onderwerp	Zienswijze Energielandgoed Raalte	aan	
uw referentie			
onze referentie			
datum	01-09-2025

Uitgangspunt Stichting Das & Boom

Afbeelding 1 burchten in het gebied op basis van de database van Stichting [redacted] en Boom

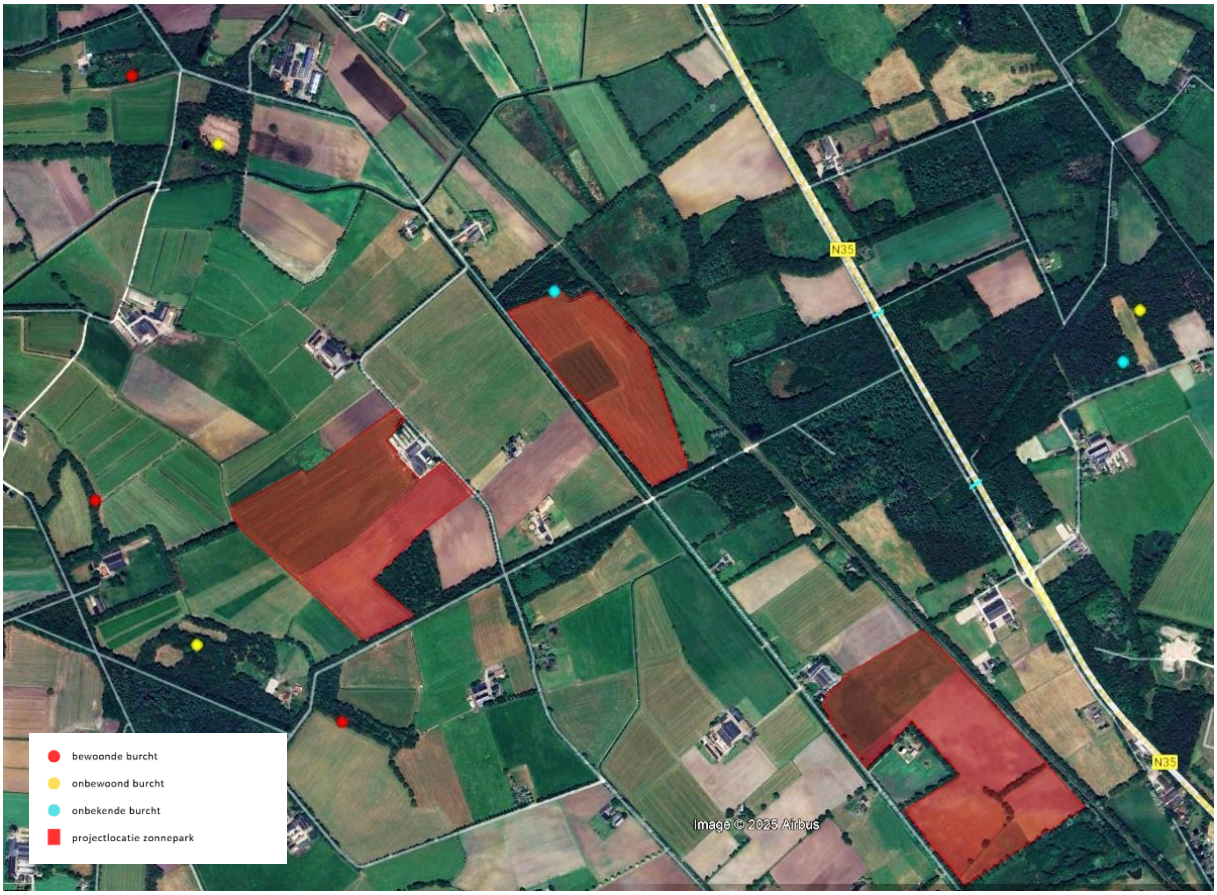
In de ecologische quickscan wordt gesproken van zichtbare sporen van de aanwezigheid van de das maar dat er geen burchten direct in het plangebied aanwezig zijn. Stichting Das en Boom verzameld al sinds 1981 data over dassenburchten, hun leefgebied en verkeersslachtoffers. In haar eigen database heeft Das en Boom 3 actieve, 3 inactieve en 2 onbekende burchten genoteerd. Om de impact van het zonnepark goed in beeld te krijgen zal er additioneel onderzoek moeten plaatsvinden in een straal van 1000 meter van de burchten. Dassen hebben namelijk een territorium van gemiddeld 100 hectare in Nederland. Alle voorgenomen zonnepark locaties liggen binnen of op de grens van 1000 meter.

Daarnaast kan er aangenomen worden dat er sprake is van meerdere dassenfamilies. Het foerageergebied kan daarom niet zomaar verplaatsen in verband de aanwezig van andere families.
